შპს „უნივერსალ ენერჯი ქორფორეიშნ“

ნატანები 3 ჰესის მშენებლობის და ექსპლუატაციის პროექტის
ექსპლუატაციის პირობების ცვლილების

სკრინინგის ანგარიში

საქართველოს გარემოს დაცვისა და სოფლის მეურნეობის სამინისტროს 2021 წლის 29 დეკემბრის N14048/01 და 2022 წლის 22 მარტის N 2788/01 წერილის შენიშვნებზე რეაგირება.

ნახაზი 2 საპროექტო სანაყაროს გეგმა

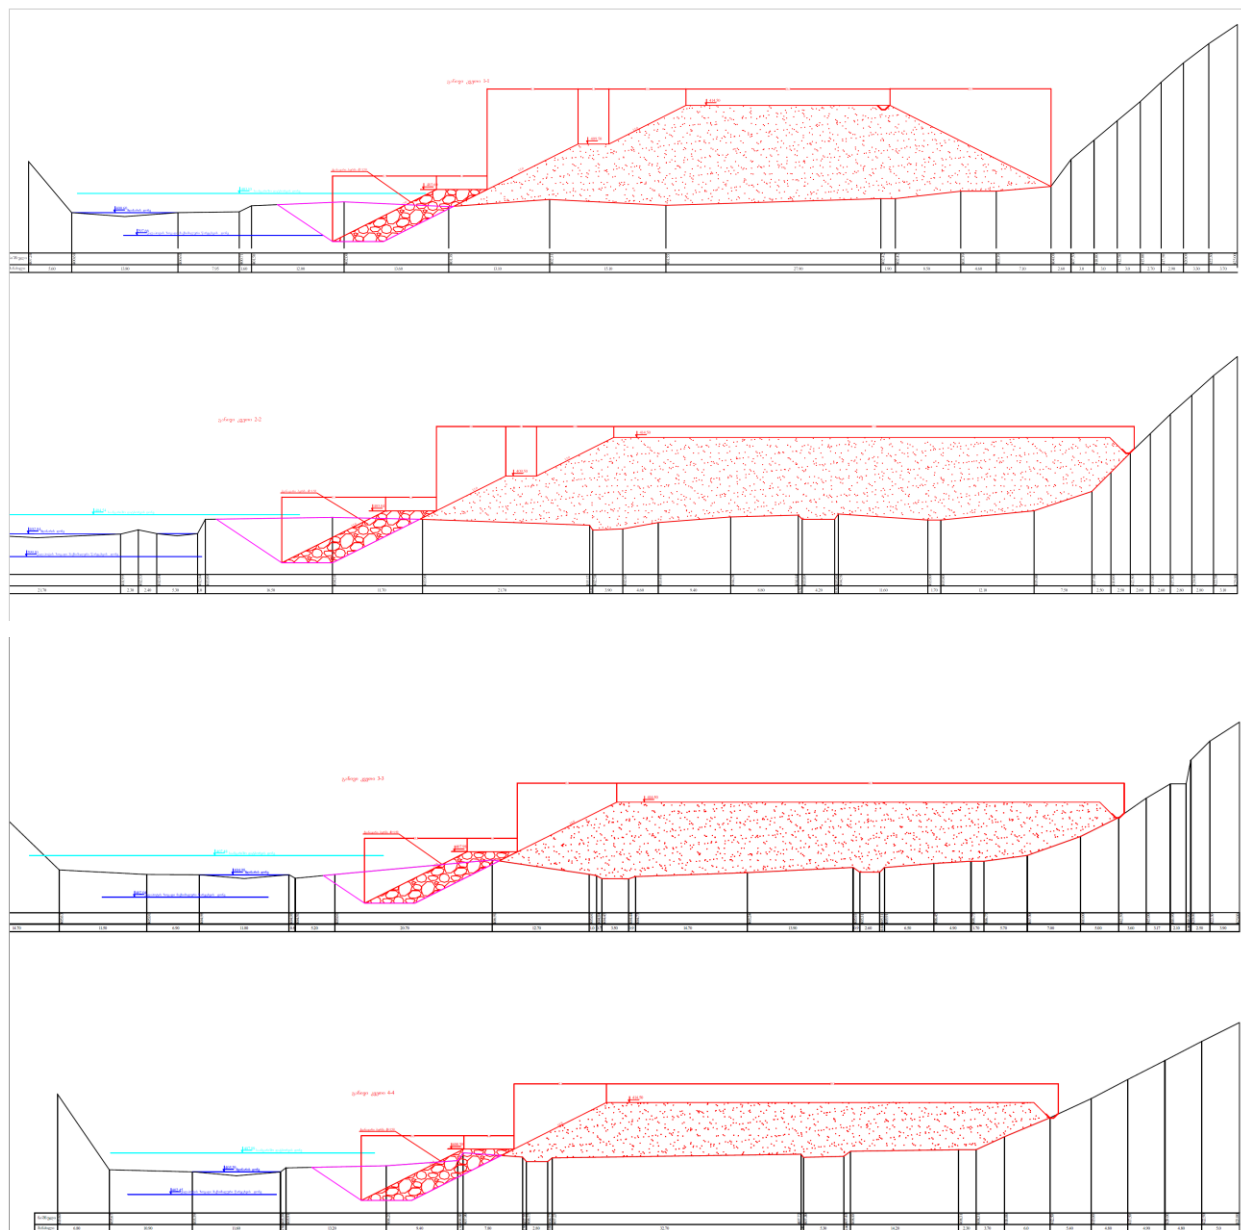
2.	წარმოდგენილი არ არის ინფორმაცია ფუჭი ქანების დასაწყობების ტექნიკური გადაწყვეტის შესახებ, ასევე, დასაზუსტებელია გაანგარიშების მეთოდოლოგია, რომლის მიხედვითაც დადგინდა, რომ სანაყაროსთვის შერჩეული მიწის ნაკვეთის ფართობი საკმარისია 107 189 მ ³ მოცულობის მქონე ფუჭი ქანების განთავსებისთვის;	ფუჭი ქანების დასაწყობების აღწერა მოცემულია სკრინინგის ანგარიშის 3.2.1 თავში. კერძოდ: დეტალურად (კვეთების მიხედვით აღწერილია სანაყაროს გეომეტრიული ზომები, მოსაწყობი ტერასების რაოდენობა და მათი ზომები. სანაყაროს ფერდობის დახროლობის სიდიდეების და მისი სიმაღლითი ნიშნულები, გარდა ამისა ამავე თავის ცხრილ 4-ში აღწერილი სანაყაროს მოწყობის ტექნოლოგიის (ის, რომ თუ როგორ უნდა მოხდეს შრეების დატკეპნა). სანაყაროს მოცულობა, ისევე როგორ ნებისმიერი საინჟინრო ნაგებობის მოცულობა დგინდება მუშა ნახაზების მიხედვით, კერძოდ დაგეგმილი ნაგებობის განივი და გრძივი პროფილების მიხედვით, რაც დეტალურად მოცემული დანართში (ნახ. გ-1, კ-1, კ-3, კ-4, და კ-5)

ნახაზი 5 სადრენაჟო არხის ჭრილი

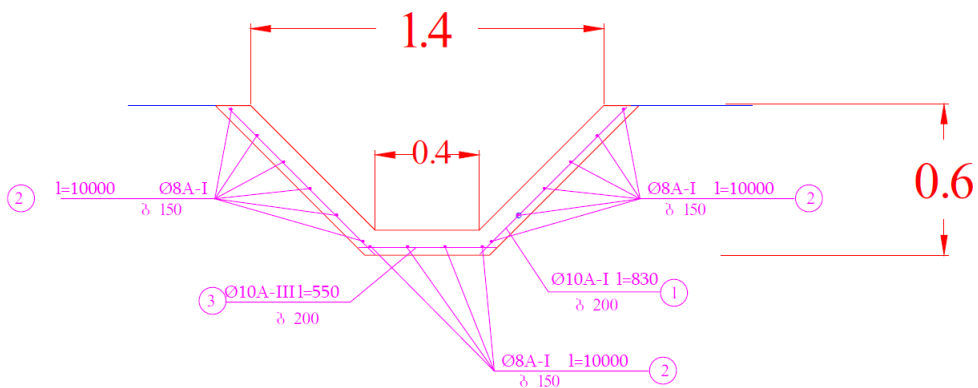
11	სკრინინგის განცხადების მიხედვით, სანაყაროს კიდეზე მოეწყობა სადრენაჟო რკინაბეტონის არხი, რომლის სიგანე დაზუსტებული არ არის;	სადრენაჟო არხის სიგანე, სიმაღლე და მისი მოწყობის დეტალური მოცულობათა უწყისი მოცემული ნახ. კ-6-ში.
12	წარმოდგენილი არ არის ნაპირსამაგრი ბერმის განივი და გრძივი პროფილები	ნაპირსამაგრი ნაგებობის განივი და გრძივი პროფილები მოცემული წარმოდგენილი დანართის კ-1, კ-2, კ-3, კ-4, და კ-5 ნახაზებზე.
13	მითითებული არ არის მეთოდოლოგია, რის საფუძველზეც მოხდა ნაპირსამაგრი ნაგებობის ტიპის, გაბარიტების და სხვა პარამეტრების შერჩევა;	ნაპირსამაგრი ნაგებობის პარამეტრების ერთ-ერთი განსმსაღრელი პარამეტრების მდინარის საინჟინრო-ჰიდროლოგიური მონაცემები, რომელიც დატალურად მოცემულია სკრინინგის ანგარიშის (3.2.2. თავი),სადაც განმარტებული, რის საფუძველზე დადგინდა ნაგებობის თხემისა და მისი ძირის სიდიდეები. დამცავი ნაგებობის სხვა დანარჩენი მონაცემები აღებულია საქართველოში მოქმედი ნორმატიული დაკუმენტების მიხედვით, რომლის აღწერა და განმარტება არ შედის პროექტის შემადგენლობაში .
